Status: Genehmigung Genehmigung: Werne-Stadt Platz: St. Funktion: 1800		farwikkrote partner ARCHITECTEN UND LÄNDTECHNiker	
		farwikkrote partner Architekten BDA Stadtplatz 48683 Ahlau von Delden-Strasse 19www.farwikkrote.de T.0256/44296-0 F.0256/44296-20 info@farwikkrote.de			
Bauvorhaben		Neubau 2-fach Sporthalle Klöcknerstraße, 59368 Werne			
Bauherr* in		Kommunalbetriebe Werne, Gebäudemanagement 59368 Werne, Konrad-Adenauer-Platz 1			
Plan		Metallbau			
Pro.Nr. 4078		Plan-Nr. 4078_A,D		Ausführungsplanung	
Maßstab 1:20, 1:10		Datum 01.07.2026	Gei. 1189 x 841	Unterschriften Bauehr: _____ Architekt: _____	
Diese Zeichnung und deren Inhalt sind urheberrechtlich geschützt und darf ohne Erlaubnis des Verfassers nicht ververvielfältigt werden.

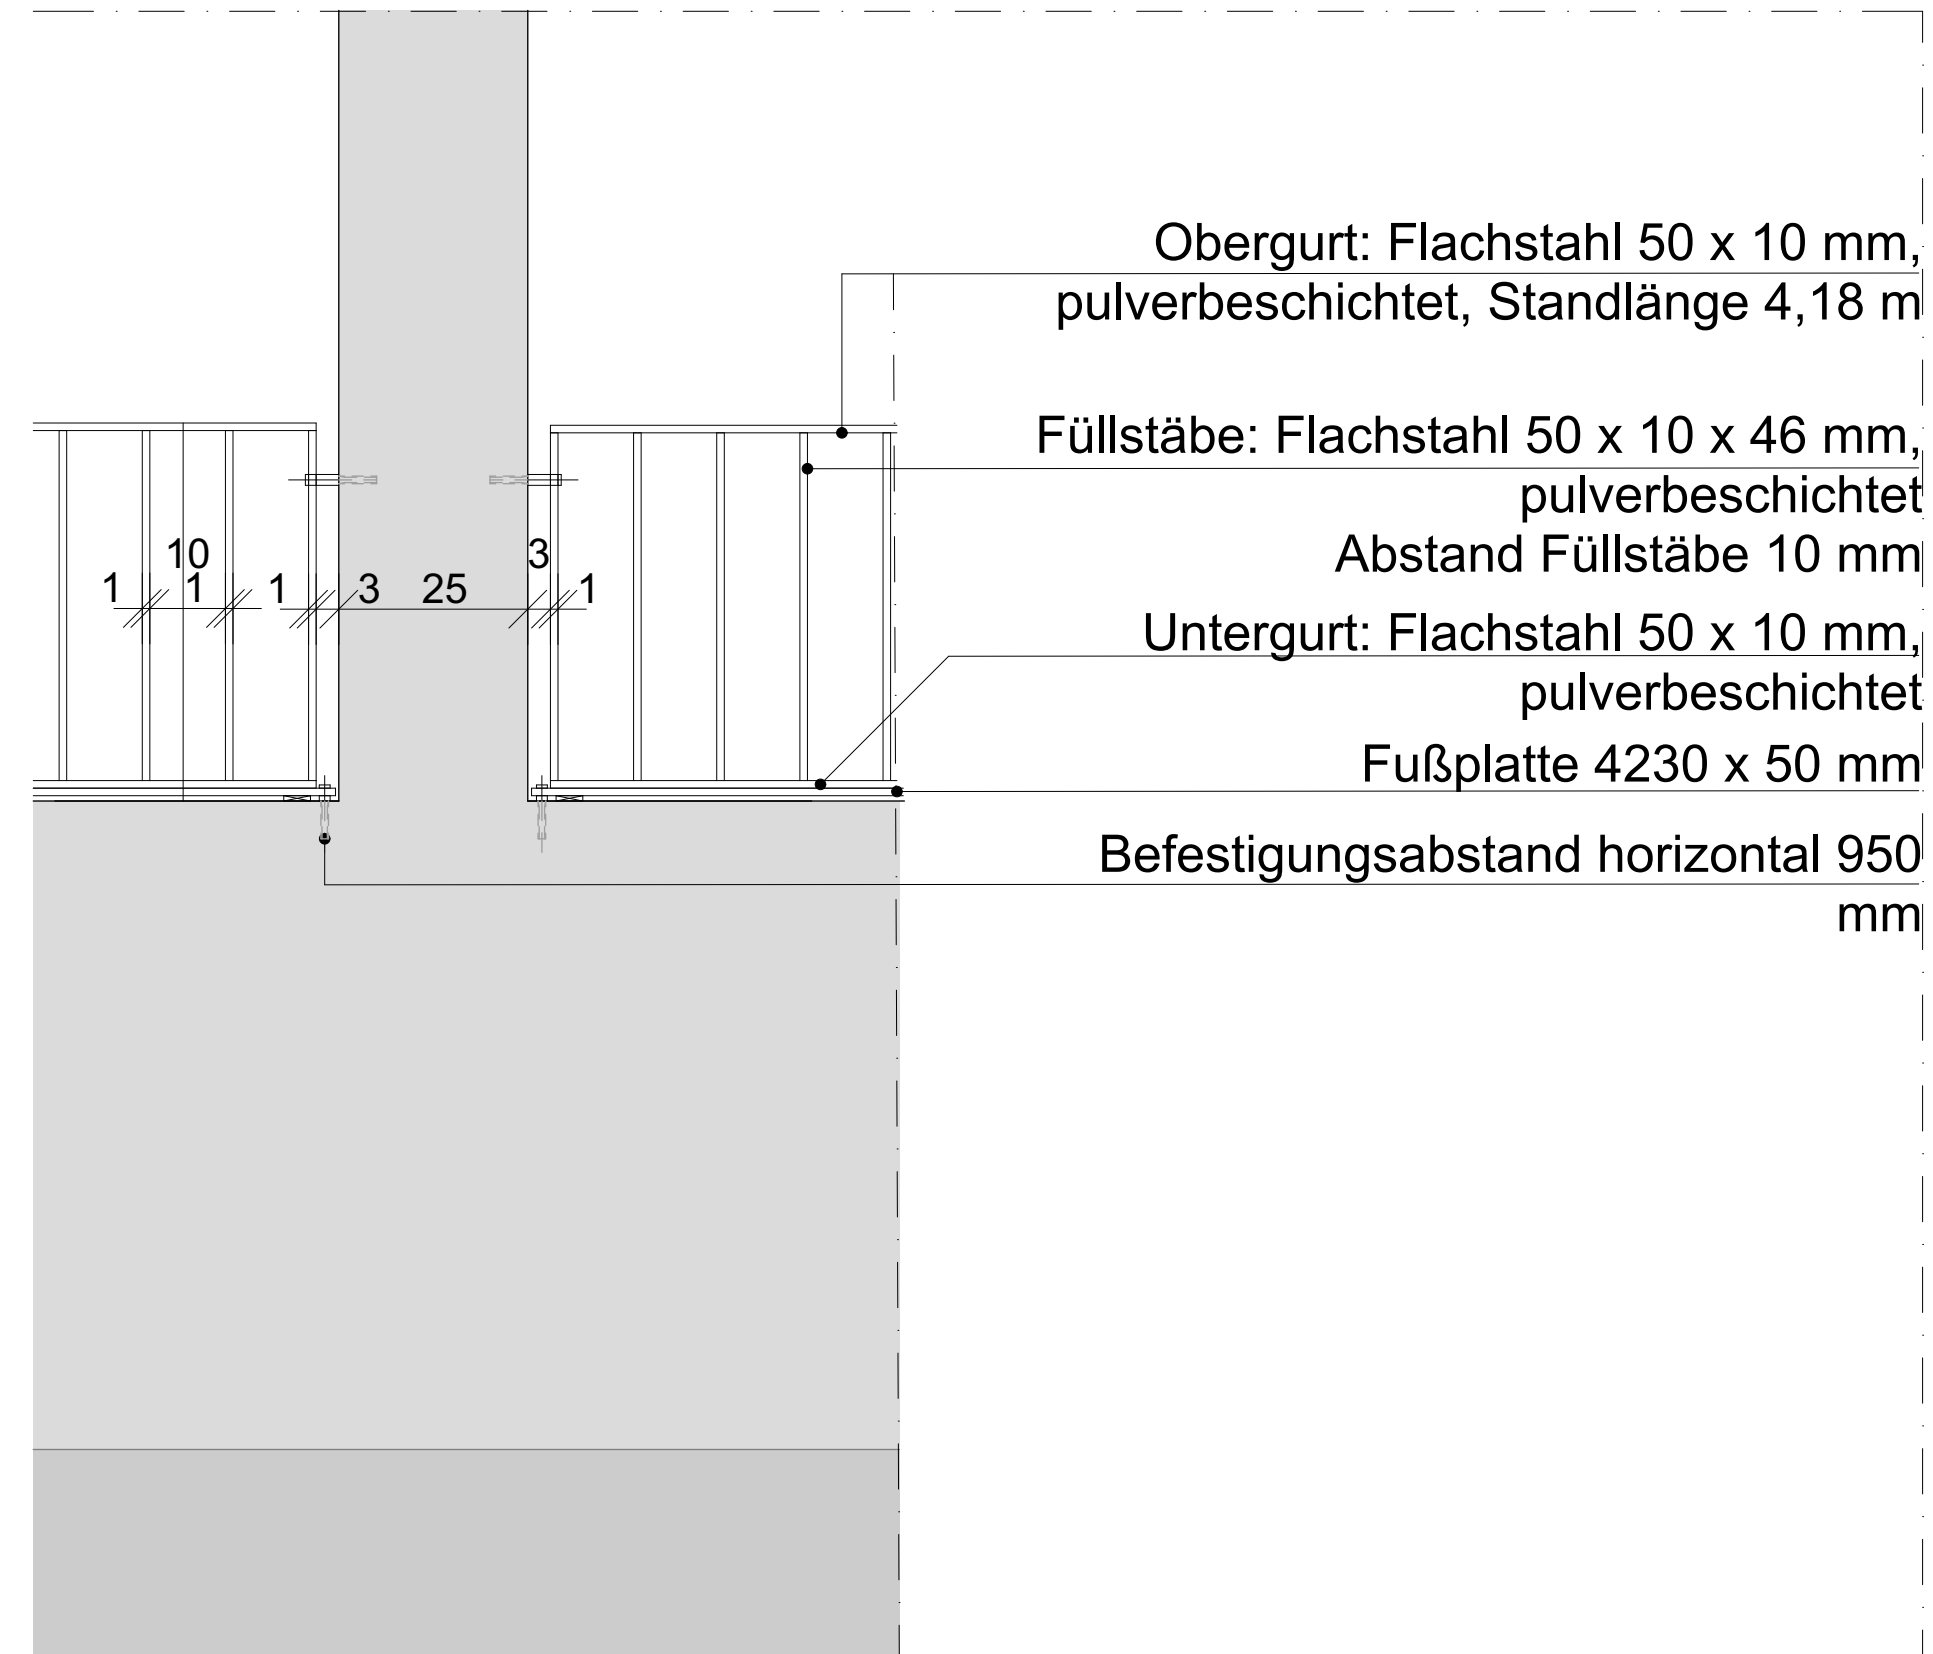
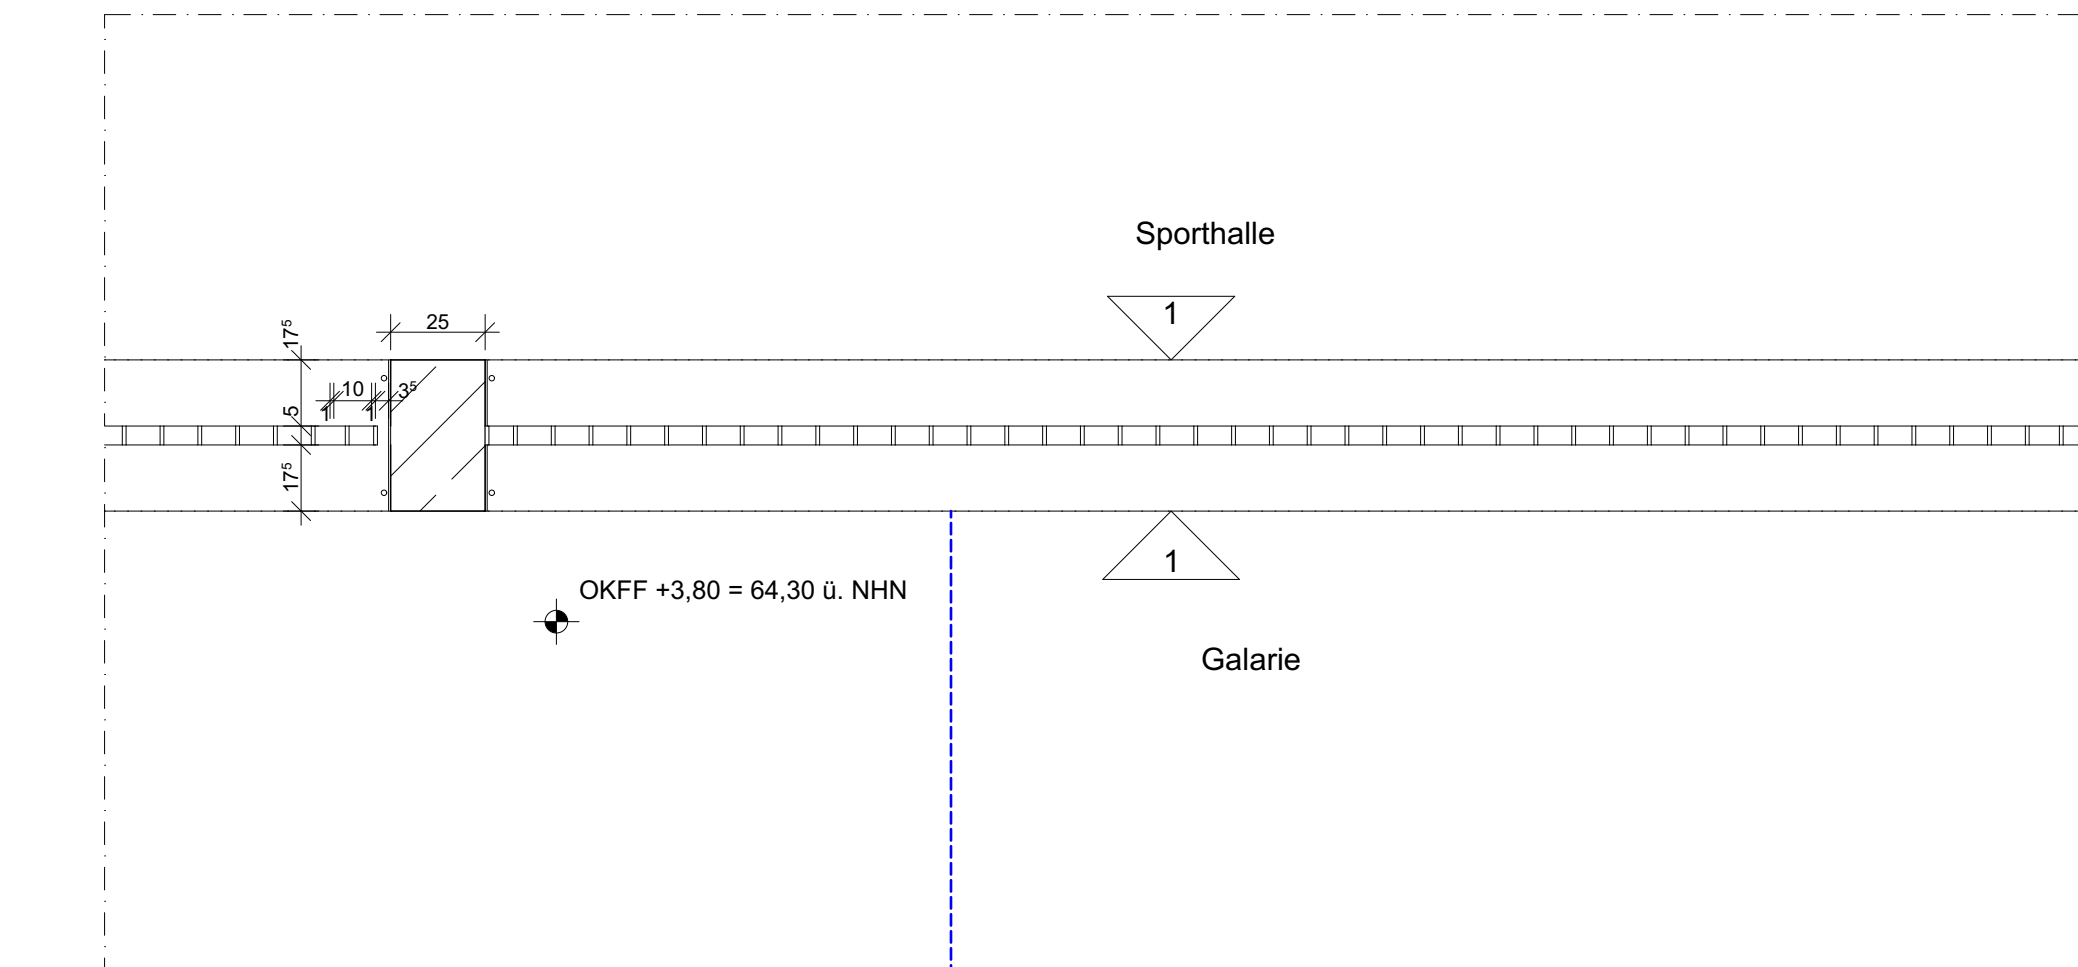
A	2026-04-27	CMO	Anpassung der Höhenangabe DKFF EG ($\pm 0,00$) % NHN von 60,50 m auf 60,70 m; keine Änderung der Bauteilhöhen oder lichten Raumhöhen.
Index	Datum	gez.	Art der Änderung
